**Commission économique pour l'Europe**

**Forum mondial de l'harmonisation  
des Règlements concernant les véhicules****Groupe de travail sur les véhicules automatisés/autonomes  
et connectés\*****Première session**

**Dernières activités à mener par le Groupe de travail en matière  
de roulement et de freinage (période de transition) :****Pneumatiques****Proposition de complément au Règlement ONU n° 30  
(Pneumatiques pour automobiles et leurs remorques)****Communication des experts de l'Organisation technique  
européenne du pneumatique et de la jante\*\***

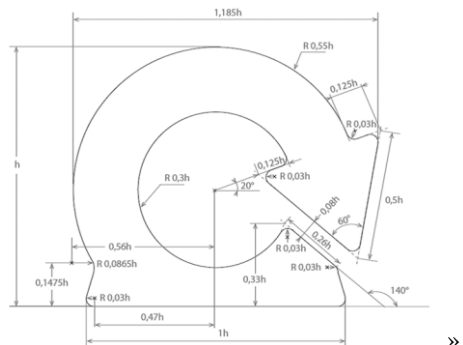
Ajouter un nouveau paragraphe 3.1.15, libellé comme suit :

« **3.1.15** Le symbole ci-dessous s'il s'agit d'un pneumatique de mobilité prolongée, la lettre "h" devant avoir au moins 12 mm de hauteur.
